改善箇所説明図

サイドステップ

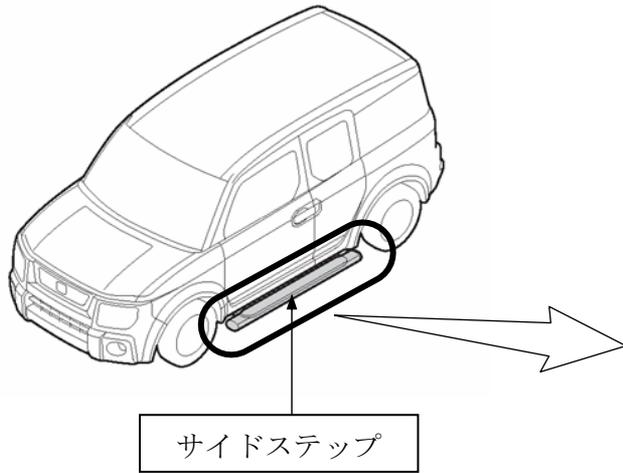
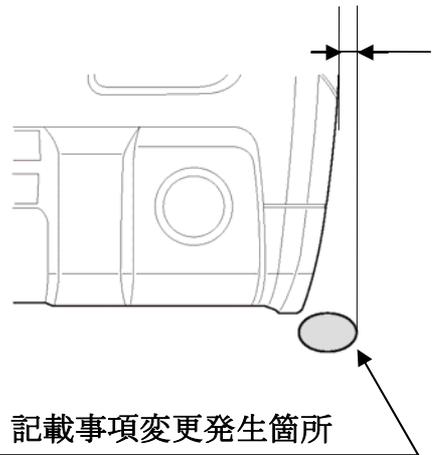
車体から突出

記載事項変更発生箇所

後付け部品のエレメント専用サイドステップにおいて、一部北米向けのサイドステップを誤って国内向けに販売した。この北米向けサイドステップは弊社指定の方法で取り付けられた場合には道路運送車両の保安基準を満たしているが、自動車検査証の記載事項の幅と異なり、記載事項の変更手続きが必要となるおそれがある。

対象の販売期間にサイドステップを取り付けた全車両54台を点検し、北米向けのサイドステップが装着されているものは、使用者において構造等変更検査を受けるか、もしくは国内用のサイドステップと交換する必要があることを使用者に通知し、いずれかの処置をお願いする。

改善前	改善後
<p>サイドステップ</p> <p>寸法は車幅からの片側突出量を示す</p> <p>35.8mm</p>	<p>使用者（自動車ユーザー）が定められた運輸支局等において構造等変更検査を受ける、もしくは国内用サイドステップと交換し自動車検査証の記載事項の幅に合致させる。（下図）</p> <p>-2.2mm</p>
